Wettbewerb für ein Strandbad auf dem Bürgerheimareal in Küsnacht (Zürich).

Aus dem Bericht des Preisgerichtes.

WETTBEWERB FÜR EIN STRANDBAD AUF DEM BÜRGERHEIMAREAL IN KÜSNACHT BEI ZÜRICH

I. Preis (800 Fr.), Entwurf Nr. 5. — Verfasser Adolf Steger, Arch., i. Fa. Steger & Egender, Zürich.

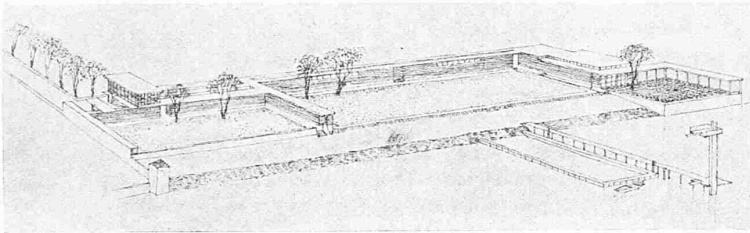
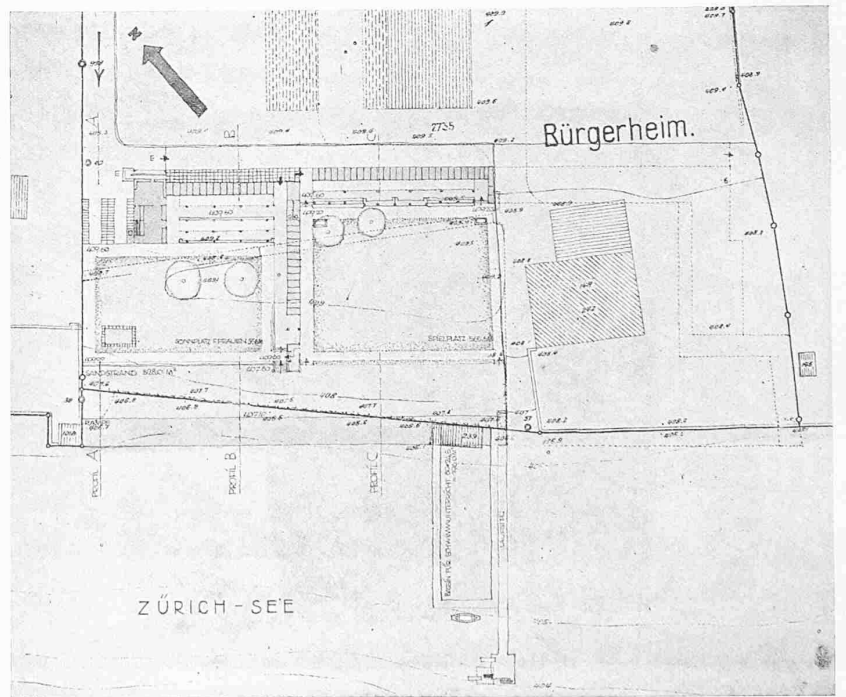
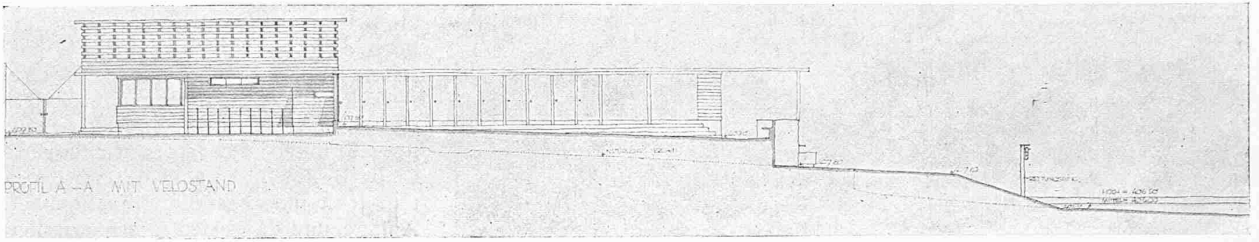
Entwurf Nr. 5, „Crawl“.
 Die längs der Nordgrenze vorgesehene bescheidene Zufahrtstrasse ist zweckmässig angelegt. Der Vorschlag, den Sandstrand durch eine Steinrampe vom See zu trennen, ist mit Rücksicht auf den Wellenschlag beachtenswert. Reizvoll ist die durch eine Mauer erhöhte Anlage des Rasenplatzes in der Frauenabteilung. Die kleine Böschung zwischen dem Rasenplatz der Männerabteilung und dem Sandstrand sollte durch eine niedere Mauer ersetzt oder durch eine lebende Hecke geschützt werden. Die Ein- und Ausgangsverhältnisse sind wohl überlegt. Die Grundriss-Lösung ist gut; besonders lobend hervorzuheben ist die Anlage der weiten offenen Ankleidehallen, deren Lüftung und Belichtung tadellos ist. Die Erweiterungsbauten fügen sich dem Ganzen organisch an. Eine nette Lösung zeigt die Anlage der Restaurationsterrasse. Die Architektur ist dem Zweck des Gebäudes entsprechend und gut. Bei der Baukostenberechnung sind die Umgebungsarbeiten nicht berücksichtigt. Die Gesamtkosten werden sich auf 120000 bis 130000 Fr. belaufen.

II. Preis (700 Fr.), Entwurf Nr. 3 „Lido“. — Verfasser Heinrich Labhart, Arch., i. Fa. H. Labhart & H. Streuli, Zürich.

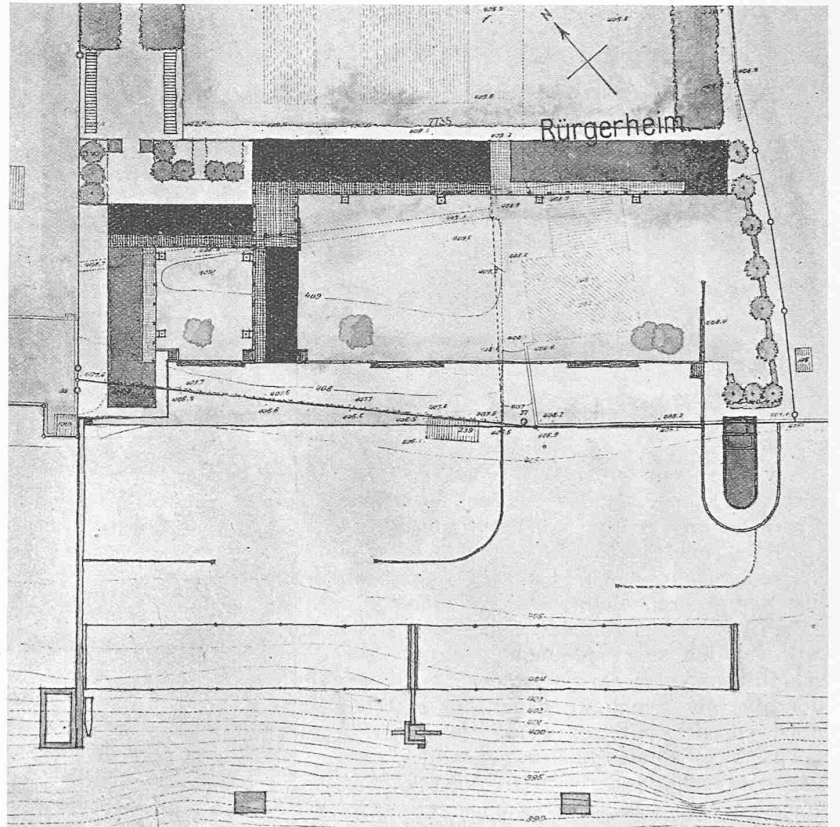
Entwurf Nr. 3, „Lido“. Der Zugang längs der Nordgrenze ist gut angelegt und beeinträchtigt die Ausnützung des Hintergeländes in keiner Weise. Die Trennung zwischen Rasen- und Sandplatz ist praktisch gelöst. Die Anlage des Grundrisses ist gut, dagegen sind die Ein- und Ausgangsverhältnisse nicht befriedigend gelöst. Die Schrankräume der Frauenabteilung sind etwas eng; die Entlüftung der Schrankräume ist nicht ideal. Besonders lobenswert hervorzuheben ist die hübsche Abtrennung des separaten Rasenplatzes in der Frauenabteilung, der durch die geplante Erweiterung die Form eines abgeschlossenen Hofes erhält. Die Erweiterung der allgemeinen Abteilung ist ebenfalls zweckmässig. Die Anordnung* des richtig dimensionierten Erfrischungspavillons ist reizvoll. Das Heranziehen der erweiterten Terrasse in der Frauenabteilung gegen das Nachbargrundstück ist abzulehnen. Die Architektur ist zweckentsprechend und gut. Die wassersportlichen Einrichtungen sind gut angeordnet und ergänzen die Anlage in architektonischer Beziehung. Die Gesamtbausumme scheint mit 119720 Fr. gut berechnet.
